Provincia di
Bergamo

Settore Ambiente

Servizio A.I.A.

Oggetto: Industria Chimica Panzeri S.r.l.. – comunicazione in atti provinciali al prot. 57447 del 10.10.2022, integrata con nota in atti provinciali al prot. 64427 del 14.11.2022.

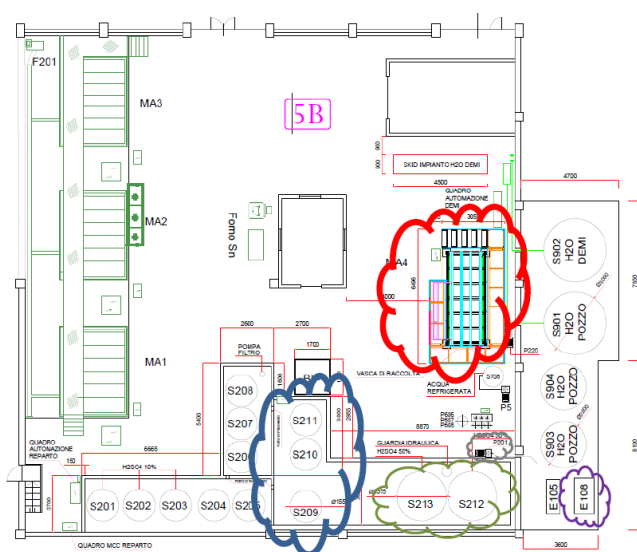
Considerando le tre macchine ad oggi in funzione, la produzione torica annuale risulta essere pari a 1.168 t/anno ((365t x 2) + (438t)). Con l’installazione della quarta macchina, questo valore risulterebbe si arriverebbe a 1.533 t/anno (23,8% di aumento).

La produzione effettiva con tre macchine si attesta su un massimo di $(237,929t \times 2) + (296,810t) = 772,668t/anno$. Inserendo una quarta macchina la produzione si potrà attestare intorno alle 1011 t/anno $(237,929t \times 3) + (296,810t)$.

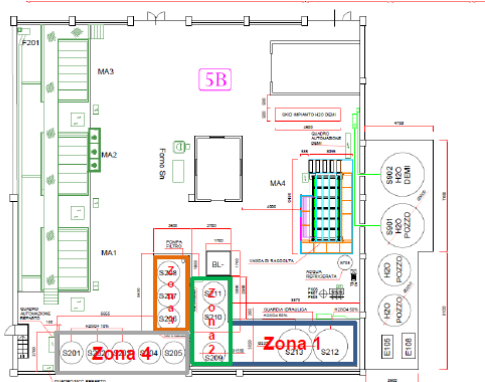
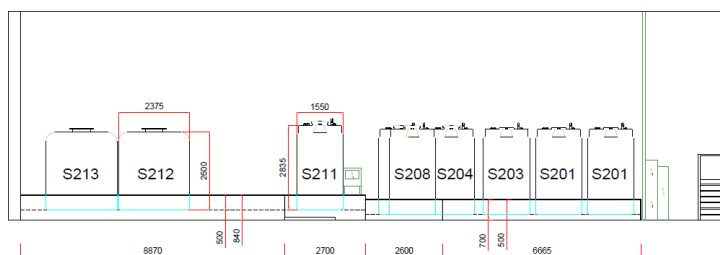
I muretti di contenimento di nuova realizzazione, in cui saranno contenuti i serbatoi dal S209 a S213 saranno rivestiti di strato di PVC, che garantirà una tenuta e resistenza. I muretti di contenimento esistenti hanno rivestimento in vernice resistente ai prodotti contenuti nei serbatoi .

Tutti i muretti saranno tra loro collegati per fare in modo che la capacità di contenimento sia la massima possibile, in base allo spazio a disposizione.

Zona 1- Volume muretto=Lunghezza (8870 mm- 200mm) x Larghezza (3020mm) x Altezza (500mm) =13,10 m³

Zona 2 - Volume muretto=Lunghezza (2955mm-200mm) * Larghezza (2700mm-200mm) * Altezza (500mm)= 3,45 m³

Zona 3 -Volume muretto=Lunghezza (5400mm-200mm) * Larghezza (2600mm-200mm) * Altezza (500mm) = 6,24 m³

Zona 4 -Volume muretto=Lunghezza (6665mm+2600mm-200mm) * Larghezza (2700mm-200mm) * Altezza (500mm) = 11,33 m³

Volume occupato dai serbatoi =9,42+4,42 m³

Volume utile muretti contenimento= 13,10+3,45+6,24+11,33 -9,42-4,42= 20.43 m³

1/3 del Volume serbatoi= (11x5)x0.78+ (11x2)x 0.78)/3= 20,02 m³

- **comunicare:**
 - a) **l'avvenuta installazione ed attivazione del nuovo impianto di produzione del solfato stannoso, dei due nuovi serbatoi da 5 mc cad e del nuovo refrigeratore. Dovrà inoltre comunicare la avvenuta modifica di utilizzo di serbatoi di stoccaggio di prodotti finiti/materie prime e gli interventi sui sistemi di contenimento come previsti;**
